Mémoire en réponse à l'avis du Parc National de Forêts du 20/04/2023

Avis simple n°2023-03

Projet photovoltaïque de Salives (21)

Date : 3 juillet 2024

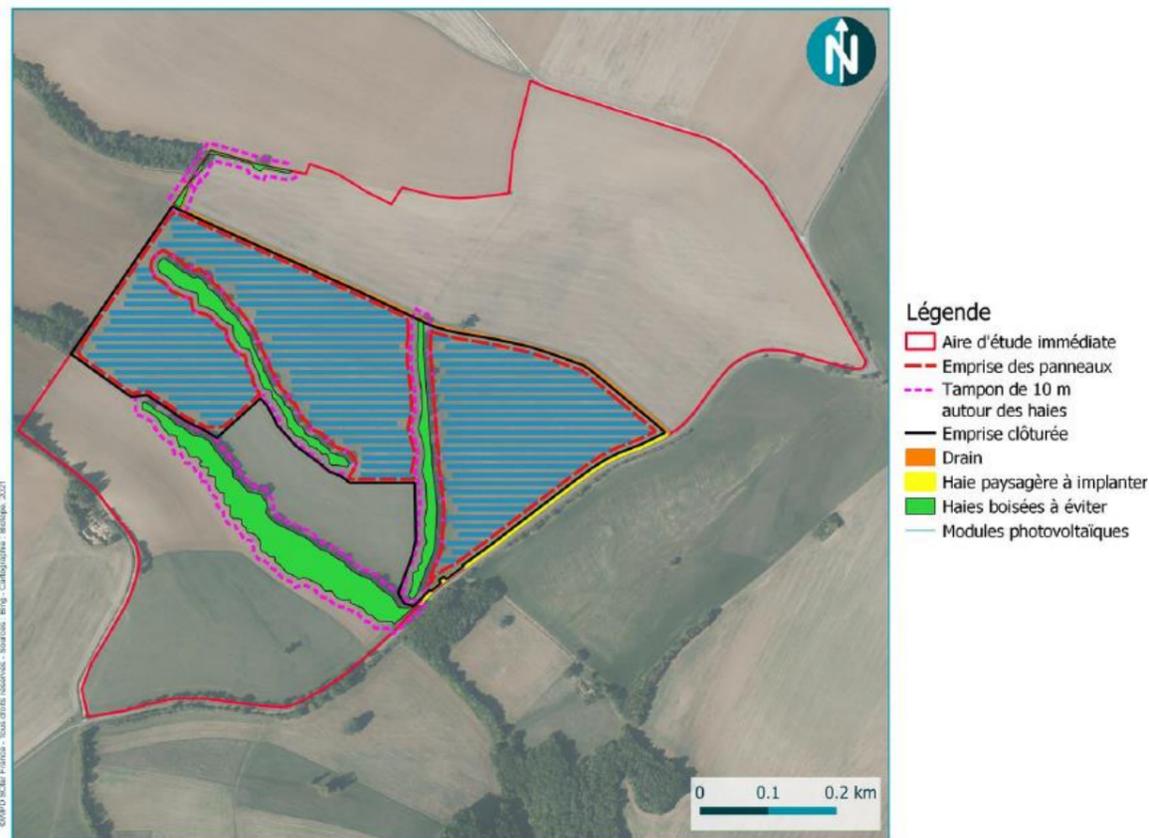
Considérant que le projet présenté par le pétitionnaire s'installerait sur un terrain dont la surface indiquée dans les différents documents varie de 40 hectares pour le dossier de Permis de construire à 20 hectares pour l'étude d'impact et qu'il est de ce fait difficile d'appréhender la surface réelle du projet ;

Le projet concerne l'installation d'une centrale solaire photovoltaïque dont la **surface clôturée totale est de 20 ha pour une surface de tables de 7 ha**. Le plan de masse du projet est présenté ci-dessous :

Figure 121 : Localisation des haies à planter (symbolisées en jaune)

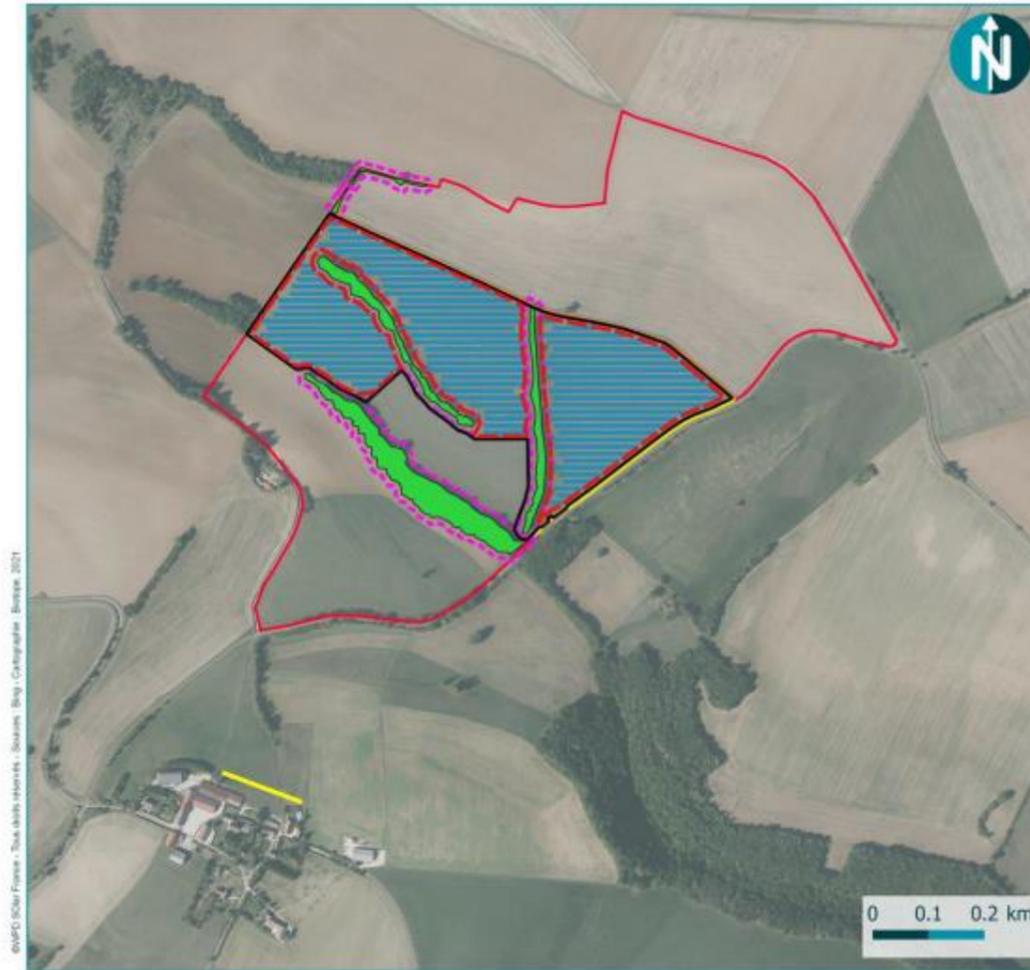
✓ Situés strictement en plateau, défini au sens géomorphologique du terme (Unité plane ou légèrement accidentée à la surface de laquelle le réseau hydrographique s'encaisse.) pour limiter la co-visibilité depuis les vallées, et s'éloigner des bordures de cuesta et du cœur, espaces à enjeux paysagers majeurs ; or le projet est situé sur un terrain en pente formant le versant d'un vallon entraînant des co-visibilités depuis le hameau de Montarmet en particulier, la pente variant entre 7% et 36 % selon les différents profils altimétriques présentés.

De plus, afin de traiter les impacts paysagers depuis la D19d et le hameau de Montarmet, 2 linéaires de haies seront plantés et/ou densifiés en périphérie du projet : le long de la D19d et du bourg (Cf. figure 121 de l'EIE ci-dessous).

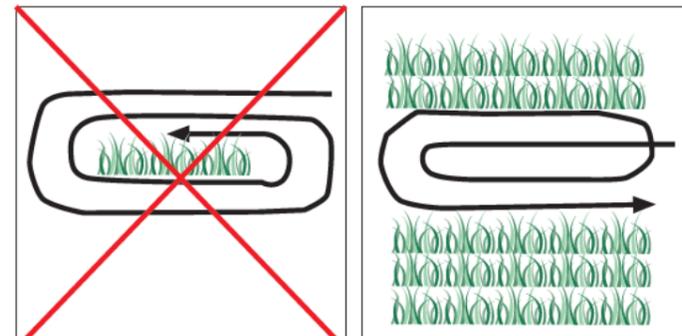
Considérant la non prise en compte par l'étude d'impact de la présence de la Cigogne noire qui s'alimente dans les petits cours d'eau à proximité immédiate du site d'implantation à savoir dans la zone directement de l'autre côté de la route départementale constituant la ZNIEFF de type I n°

260030102, comme le démontrent les relevés GPS des cigognes équipées de GPS et nichant dans le cœur du Parc national de forêts ;

L'absence de cours d'eau au sein de l'aire d'étude immédiate limite fortement la probabilité de présence de la Cigogne noire en alimentation ou en halte migratoire. Cette espèce forestière ne niche pas non plus dans les haies boisées du site d'étude.

Bien que sa présence soit avérée dans la ZNIEFF de type I à proximité du site d'étude, il y a très peu de risque de pollution des eaux (p. 420 de l'EIE) via l'implantation du projet agrivoltaïque et donc sans risque de pollution du cours d'eau.

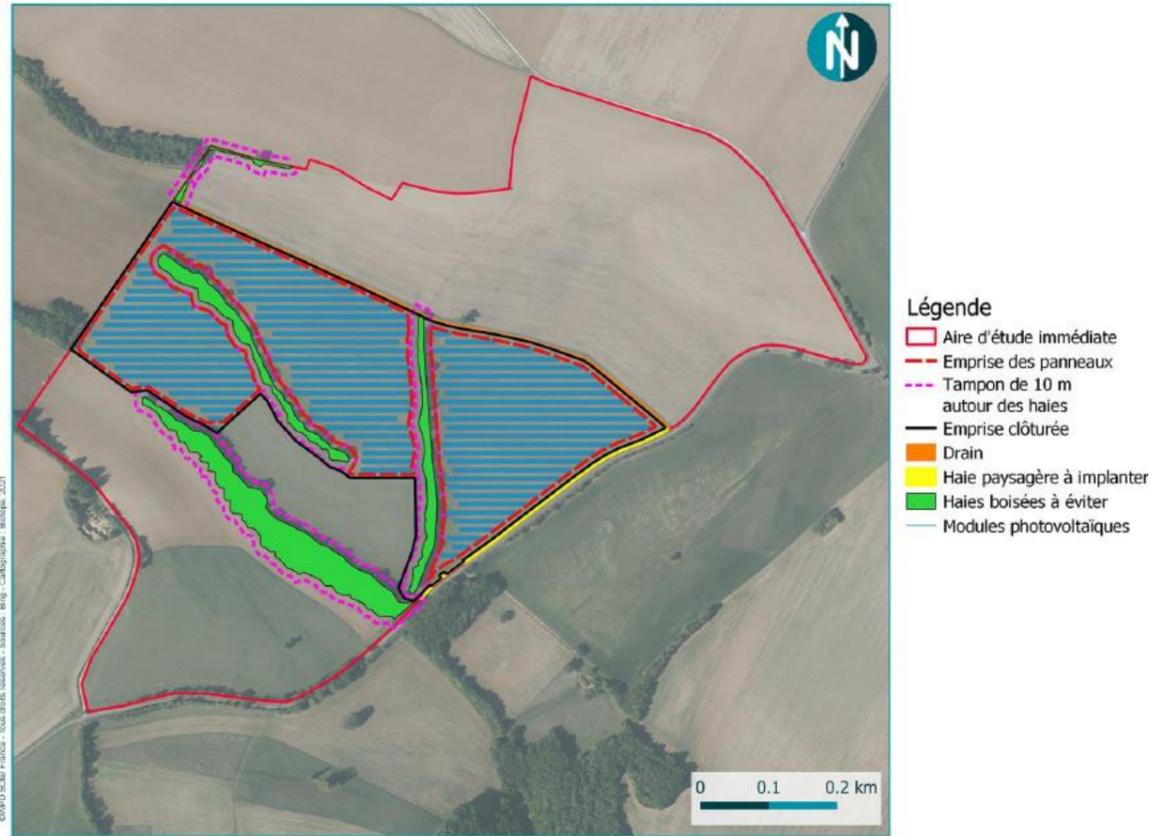
Considérant que l'enrillagement du projet entrainerait une fragmentation de l'espace et une perte notable de l'intérêt des lieux pour la faune qui l'utilise actuellement, effet accentué par l'inclusion de linéaires arborés dans la partie clôturée qui ne peuvent plus jouer leur rôle de corridor écologique boisé pour une partie des espèces,

En effet, en phase de travaux, le chantier constituera une contrainte à la traversée de la zone par la faune. Les continuités écologiques ne sont pas remises en cause pour autant, un contournement de la zone étant possible, notamment via le boisement au sud du site, ayant fait l'objet d'un évitement (Cf. carte ci-dessous).

En phase exploitation, globalement, les continuités écologiques ne seront pas remises en cause, les haies et boisements longilignes étant préservés et une bande de 10 m étant prévue le long de ces boisements, ce qui favorisera la création de trames herbacées le long de ces structures arborées/buissonnantes. A noter que la préservation de milieux ouverts est favorable aux insectes, groupe de faune à faible capacité de dispersion et en régression du fait de la disparition des prairies en Côte d'Or.
